Service Information

Laverda 1000

mit kontaktloser Zündung 0 212 498 ..

VDT-I-LAV 001

Bild 2 Einbaulage Elektronik-Box .. 015

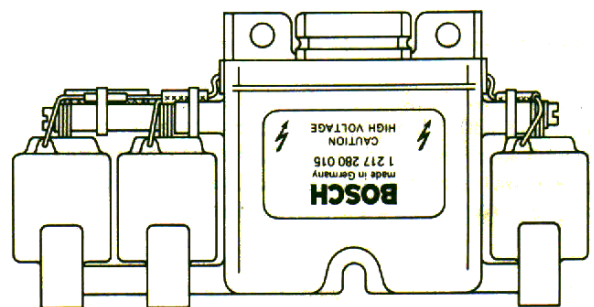
Durch die ungünstige Einbaulage der Box (Boxanschluß nach oben, Bild 2) konnte es bisher zum Ausfall der Box durch Feuchtigkeitseinwirkung kommen. Bei Boxen ab FD 432 wurde die Anschlußseite zusätzlich abgedichtet.

Bild 3 Anlage .. 010 mit Elektronik-Box .. 015

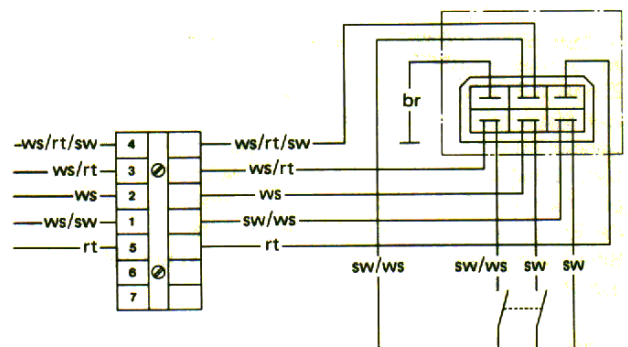
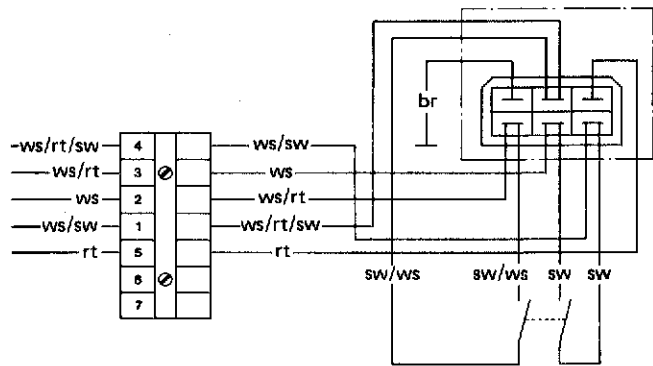
Es ist möglich, mit Hilfe einer Schaltungs-Änderung an der Klemmleiste - boxseitig - (Bilder 3 und 4) für den Zünder 0 212 498 010 die Elektronik-Box 1 217 280 026 vom Magnetzündler-Generator 0 212 498 013 zu verwenden (alle Anschlüsse nach unten zeigend, Bild 5). Diese Schaltungsänderung ist durch einen gelben Farbpunkt an der Klemmleiste zu kennzeichnen. Bei Einbau der Elektronik-Box 1 217 280 026 muß der Befestigungswinkel nach Bild 6 geändert und um 180° gedreht werden.
